## 臺北市都市計畫委員會第 709 次委員會議紀錄

時間：中華民國 106 年 5 月 11 日（星期四）上午 9 時 30 分

案名：變更臺北市士林區蘭雅段一小段 52 地號等土地第三種住宅區及部分道路用地為道路用地、綠地用地、第三種住宅區(特)細部計畫案

案名：修訂「變更臺北市中正紀念堂周圍特定專用區範圍土地使用分區管制規定計畫案」(不含華光社區部分)高度管制暨都市設計管制規定細部計畫案

## [附件二] 都市設計觀點

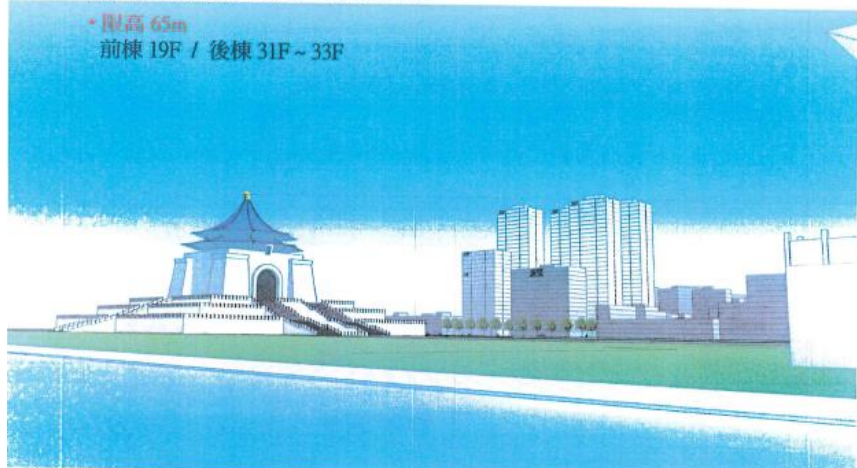
（三）本社區若限高不大幅提高，都更改建完成後，將形成前棟約14層樓，後棟約28-36層樓，高低樓層差太多，變成完全不協調的怪建築體，更加影響中正紀念堂周圍【都市設計景觀】：

1. 本社區係民國74年台北市政府興建完成的國宅，有12棟12層樓的社區，550戶住戶，由於是海砂屋，必須依靠「都市更新及海砂屋容積獎勵」才有辦法完成都更大業，保護住戶生命財產安全。
2. 依建築師的模擬規劃，若臨愛國東路只能蓋約14層樓，則其餘容積面積配置於後面基地，必須蓋5棟28層大樓或4棟31-36層以上超高層大樓，前後棟高低差達30公尺以上，且前後棟建物棟距只約20餘公尺，在視覺及景觀上根本意義不大，也不符合整體都市設計景觀；若愛國東路限提高到80公尺以上，前棟約蓋25層大樓，則後棟蓋4棟約30層大樓，整體高度形成斜線，可以形成中正紀念堂周邊的都市景觀及景點（如附件2：都市設計觀點），反而是為中正紀念堂周邊都市景觀加分，這也是本社區2年來一直爭取解除中正紀念堂限高的主因。

<p>■ 建築可建量體方案說明</p> <p>■ 新隆社區自行都更方案…樓層數比較</p> <p>• 新隆式高樓 前棟 25F / 後棟 30F ~ 31F</p> 		
市 府 回 應 說 明	<p>一、同編號 1 市府回應說明一、二（二）。</p> <p>二、本計畫範圍屬都市設計審議地區，後續開發得經由都市設計審議機制調整，以維開發量體之協調性。</p>		
委員會決議	同編號 1。		
編 號	3	陳情人	陳大同
陳 情 理 由	<p>以下照片均為視線高度（150 公分）所拍攝</p>  <p>中正紀念堂建築高度總計70公尺，考量建築比例，將其垂直分割為四等分，作為管制劃分基礎</p> <p>高度控制：中正紀念堂後方開發建築高度不得高於此高度線或</p> <p>52.5 公尺</p> <p>自由廣場外拍攝，中正紀念堂後方建築均位於 52.5 公尺高度下方</p>
